# Servisní informace

## Brusky úhlové EBU 18, 23

Obsah	platí od	strana
1. Změna šroubů u vřetenového ložiska v ložiskovém víku	04/2002	2
2. Změna satorů a rotorů	03/2005	3
3. Optimalizace satorů	10/2005	4
4. Nový náhradní díl: PŘEVOD ÚPLNÝ	04/2007	5
5. Změna spínače	12/2009	6
6. Nastavení boční vůle v převodu	09/2011	7-9

### 1. Změna šroubů u vřetenového ložiska v ložiskovém víku (04/2002)

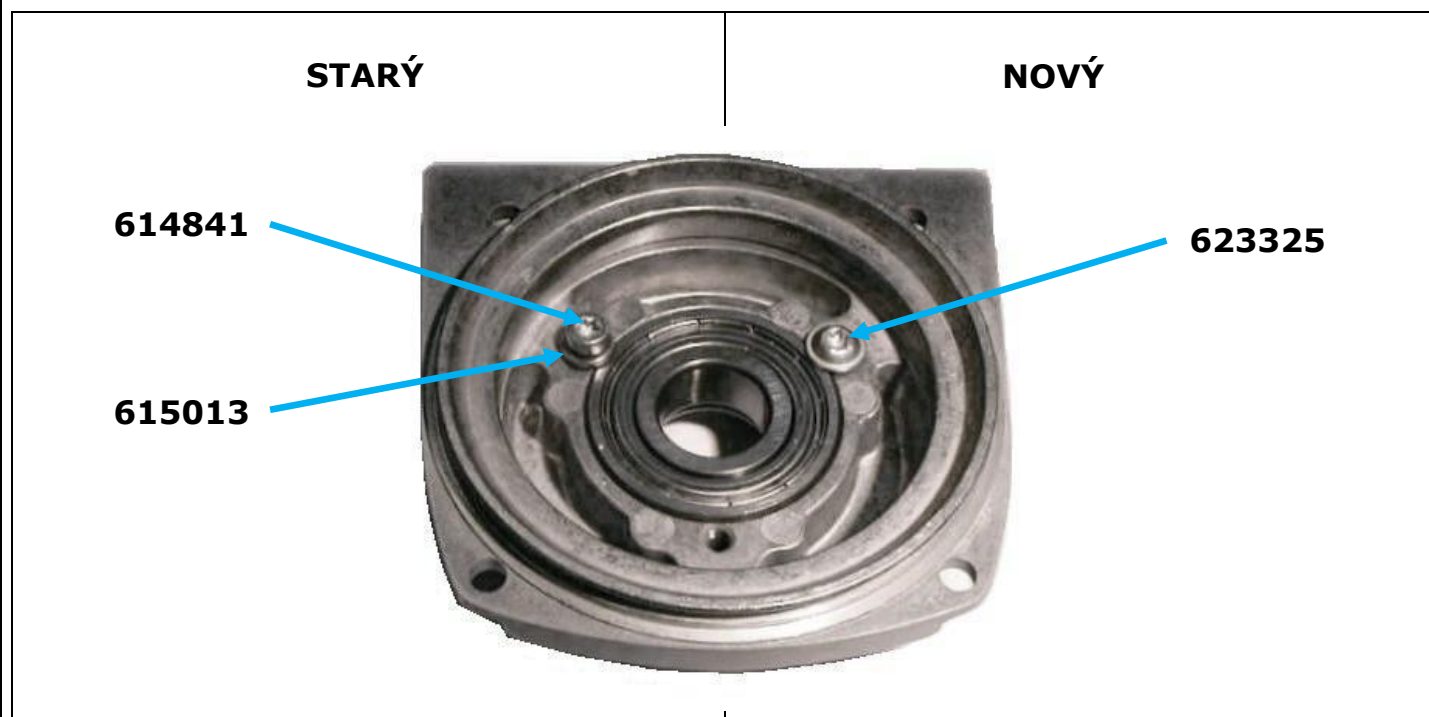
Pružnost podložek pod třemi šrouby nezajišťovala přesnou polohu ložiska v ložiskovém víku a tím se životnost ložiska mohla snížit.

Podložky jsou vypuštěny a jejich funkci převzaly nové šrouby **623325** s lemovanou hlavou.

### 2. Změna statorů a rotorů (03/2005)

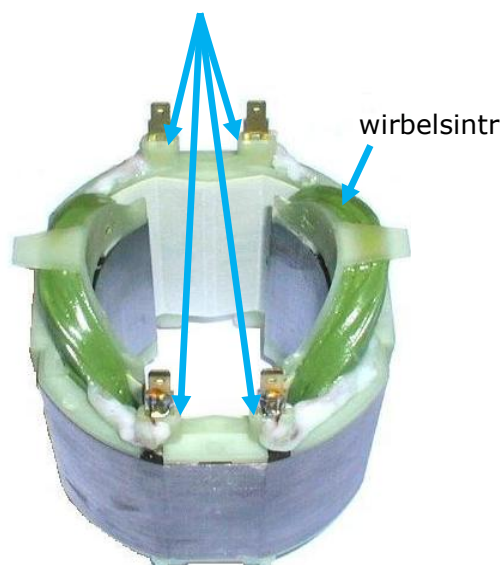
Zranitelnost vinutí statoru vlivem nasávaných prachových částic.

Pro zvýšení odolnosti statoru proti abrazi brusným prachem je jeho vinutí chráněno spékanou práškovou pryskyřicí (wirbelsintr) a napojení ke konektorům je izolováno proti možnému vzniku vodivých můsteků.

nová izolace

**Použit jen s rotorem 66591273 !**

### 5. Změna spínače (12/2009)

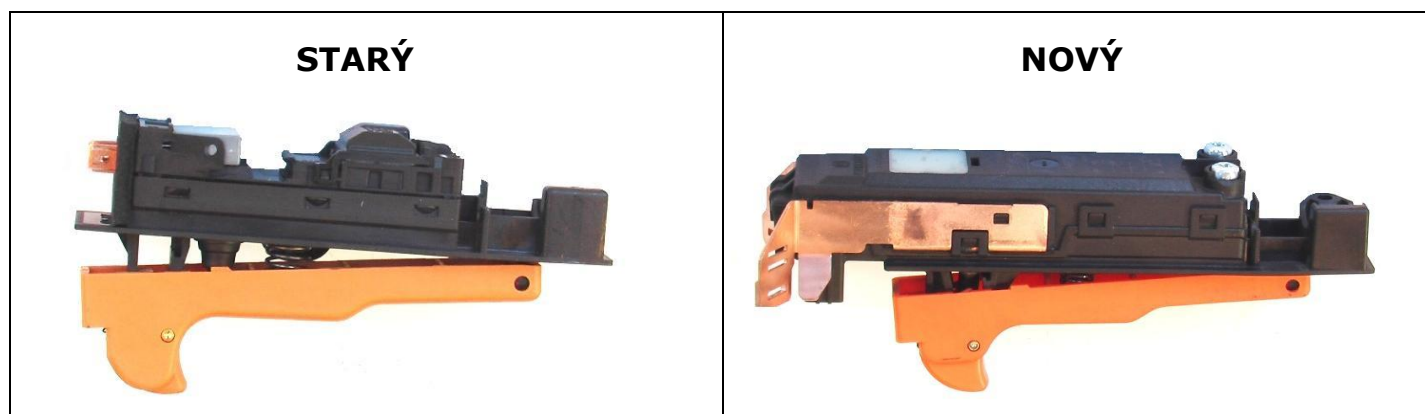
Změna normy (spínač musí být vybaven pojistkou proti samovolnému spuštění po výpadku a následném obnovení proudu v napájecí síti)

Nový spínač je vybaven elektronikou proti samovolnému spuštění. Kvůli odlišnému tvaru spínače byl změněn vnitřek držadla. Vypuštěn rezistor (rozběhový odpor je obsažen ve spínači).

STARÝ	NOVÝ
EBU 23-23 (T-Nr)	638061	778105
EBU 23-24 C (T-Nr)	778056	778106
EBU 23-26 CA (T-Nr)	778087	778107
Spínač	614382	779844
Držadlo	591977	779914
Rezistor	614965	X

### 6. Nastavení boční vůle v převodu (09/2011)

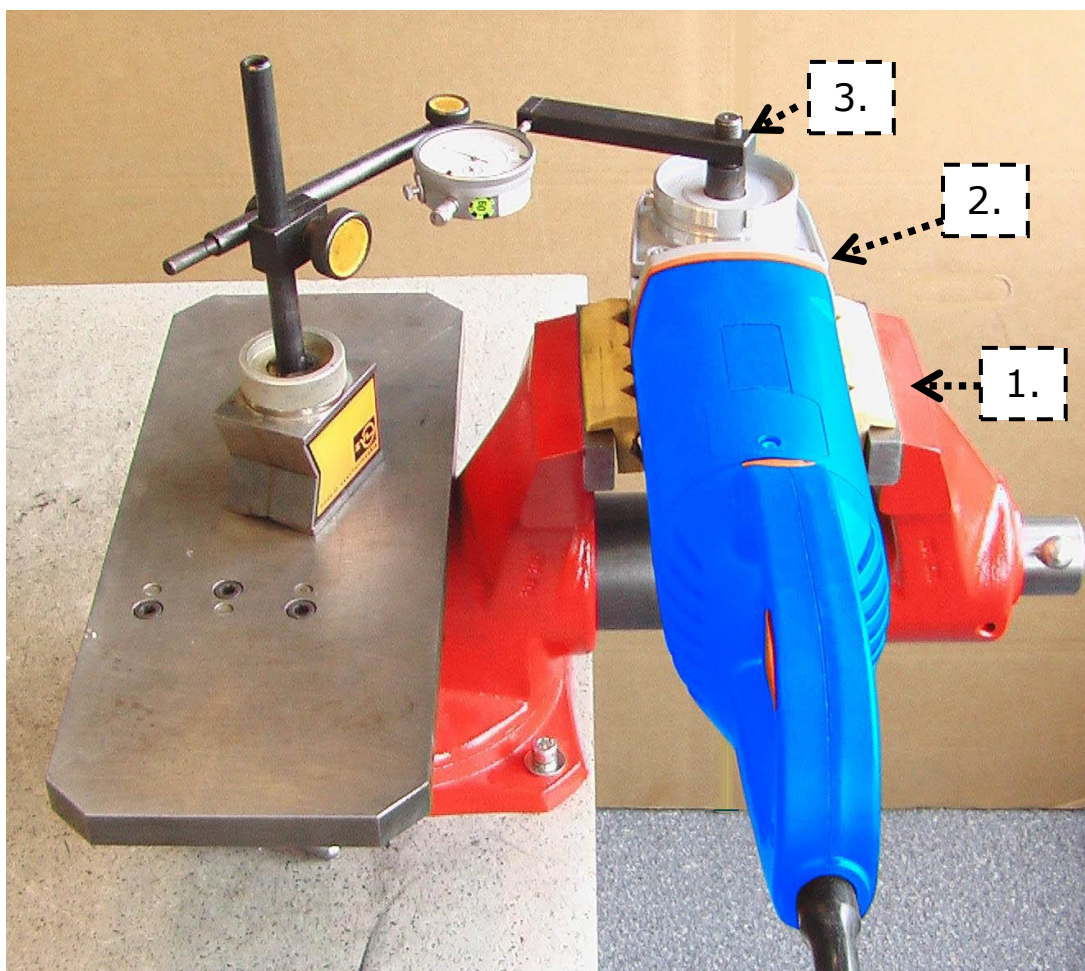
Nesprávná boční zubová vůle snižuje životnost převodu mezi pastorkem a vřetenovým kolem.

Boční zubovou vůli kontrolovat setinovým úchylkoměrem s přípravkem 599156 a nastavovat vyrovnávacími podložkami mezi převodovou skříní a ložiskovým víkem.

1. Stroj fixovat (například ve svěráku s čelistmi)
2. Aretačním tlačítkem v převodové skříní zablokovat vřetenové kolo a vřeteno.
3. Přípravek 599156 našroubovat na vřeteno.

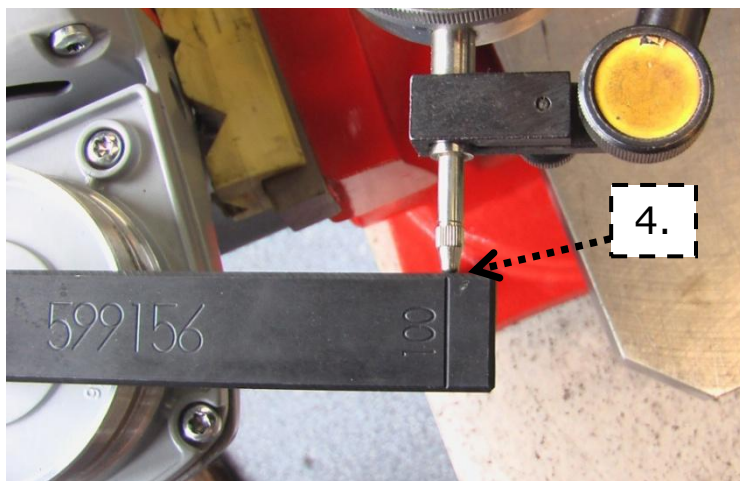
4. Kontaktní stopku úchylkoměru nastavit na rysku „100“ na přípravku.

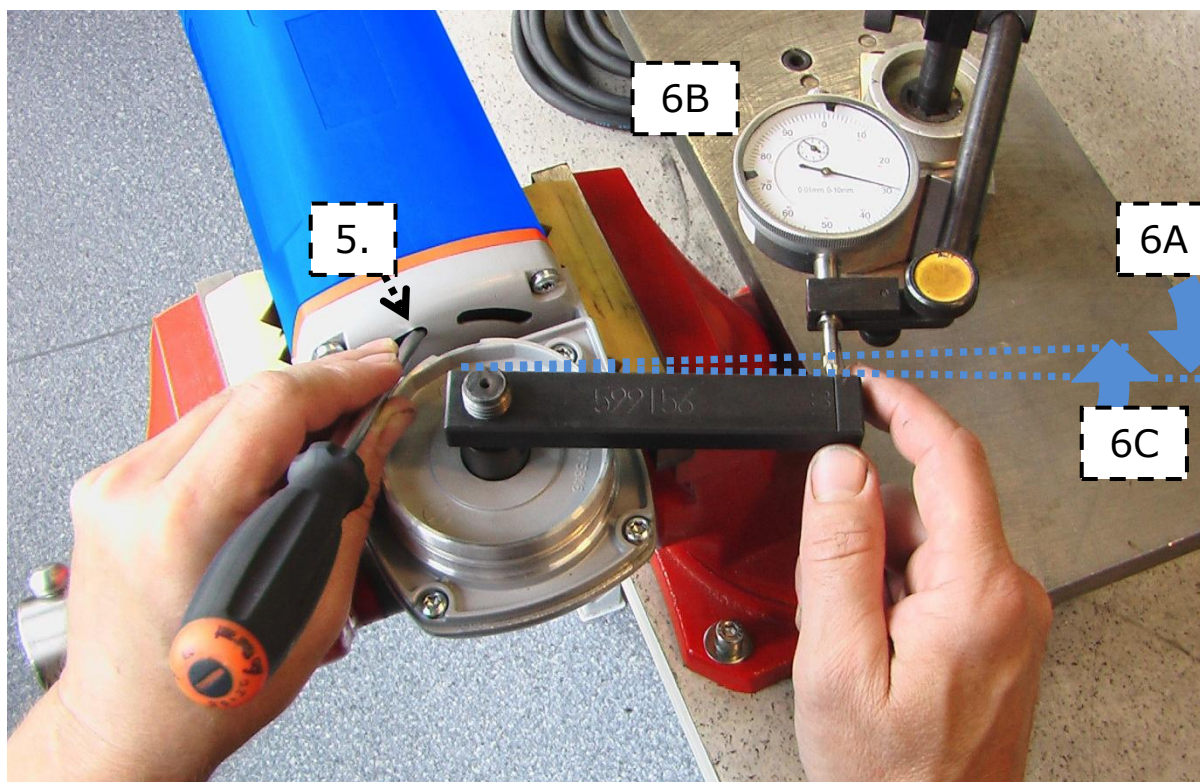
5. Větrák rotoru pomocí šroubováku zablokovat (opatrně!), aby se rotor a tím i pastorek neotáčely.
6. Přípravkem potočit ve směru (6A) dokud boky zubů převodu nebudou v plném záběru (rotor má snahu potočit se). V této poloze na úchylkoměru nastavit „0“ (6B). Potom přípravkem potočit ve směru (6C), dokud boky zubů převodu nebudou v plném záběru (rotor má snahu potočit se).

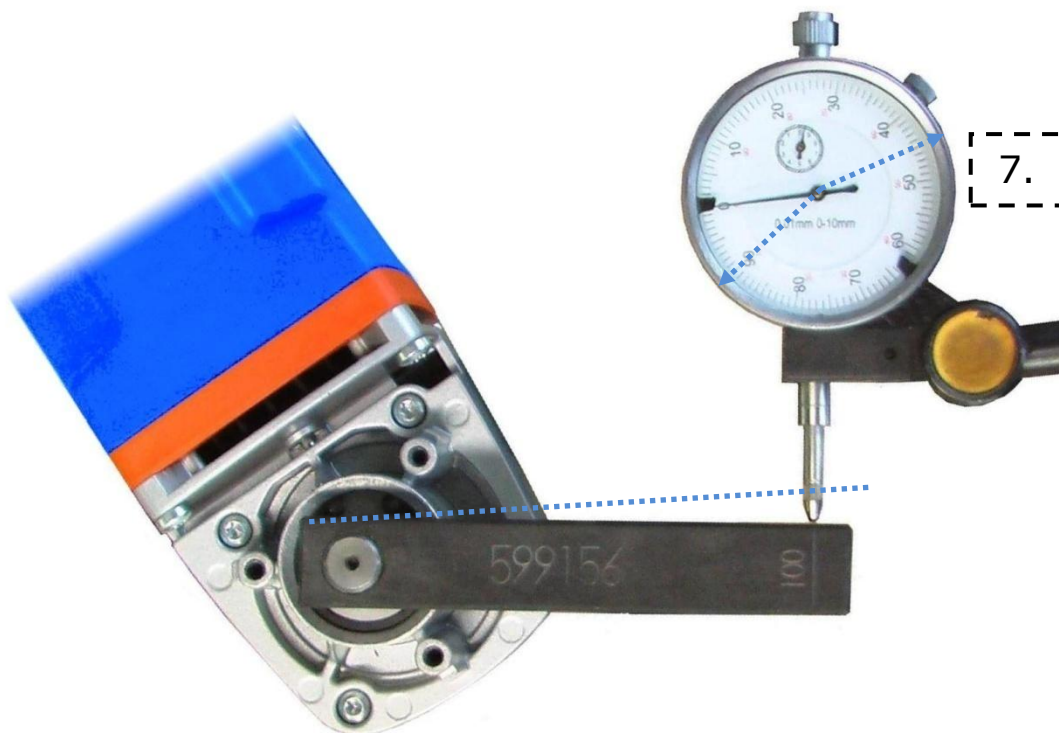
7. Na úchylkoměru odečíst naměřenou hodnotu (boční zubovou vůli).

8. Případnou jinou zubovou vůli upravit vkládáním / odebráním vyrovnávacích podložek mezi ložiskovým víkem a převodovkou.  
Zubová vůle příliš velká => podložku(ky) odebrat  
Zubová vůle příliš malá => podložku(ky) přidat

Model	správná zubová vůle (počet dílků)	vyrovnávací podložka
AGP 180 ...	35 - 71	630672 (0,10 mm) 591316 (0,20 mm)
